Objet : Avis relatif au Permis de Construire PC n° 059 603 21 E 0017
Date de dépôt en mairie : 10/12/2021
Date d'arrivée au SDIS : courriel le 10/01/2022

COMMUNE : **TRITH SAINT LEGER - 59125**
Adresse : Parc d'activité de l'aérodrome Est
Demandeur : NEOEN représenté par Monsieur BARBARO Xavier
Coordonnées : 6 rue Menars - 75002 PARIS

J'ai l'honneur de vous retourner l'avis relatif à l'affaire reprise en objet, qui porte uniquement sur l'accessibilité des secours et la Défense Extérieure Contre l'Incendie.

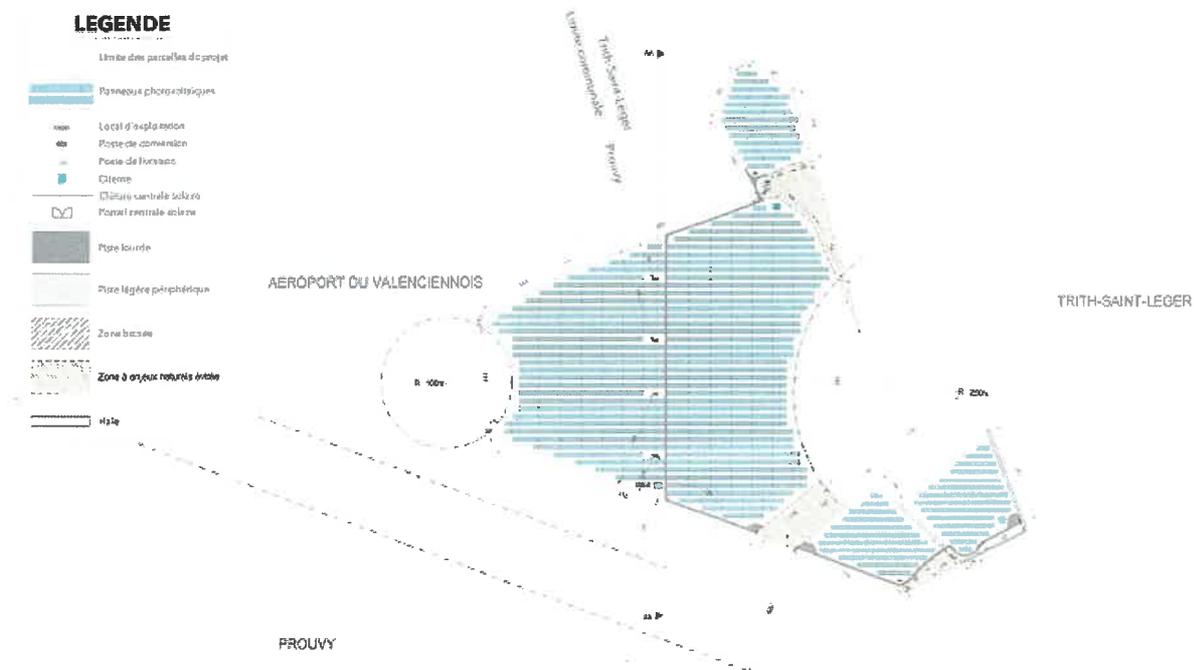
Le projet est accessible depuis la rue Voltaire à Trith Saint Léger. Une voie lourde est prévue ainsi qu'une voirie légère permettant l'accès périphérique (Plan ci-dessus).

Au vu du dossier, l'accessibilité à la parcelle est réglementaire.
